Démystification de la démonstration de l'expert

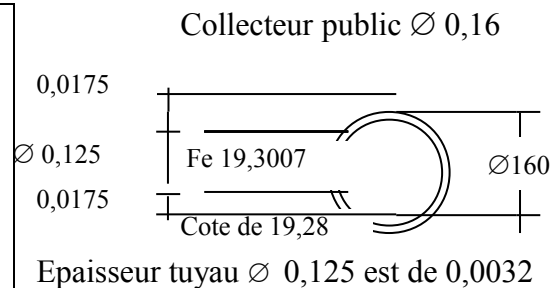
nous voyons que l'expert commet une erreur de soustraction.

En effet $19,3122 - 19,3007 = 0,0115$ m soit **11,5 mm** et non pas ~~1,5 mm~~

passage sous le tuyau d'eau :

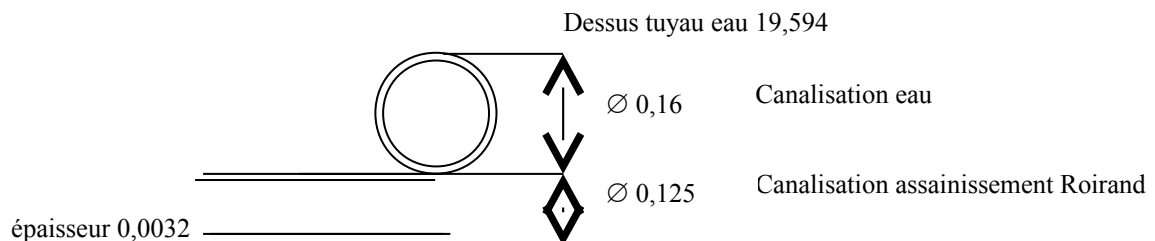
Fe maximum de l'assainissement Roirand sous la canalisation d'eau (en mètres) :

$$19,594 - 0,16 - 0,125 + 0,0032 = \mathbf{19,3122}$$

soit un dénivelé de : $19,3122 - 19,2975 = 0,0147$

sur une longueur de 3,60 m

soit une pente de 4 mm / mm ce qui est très acceptable
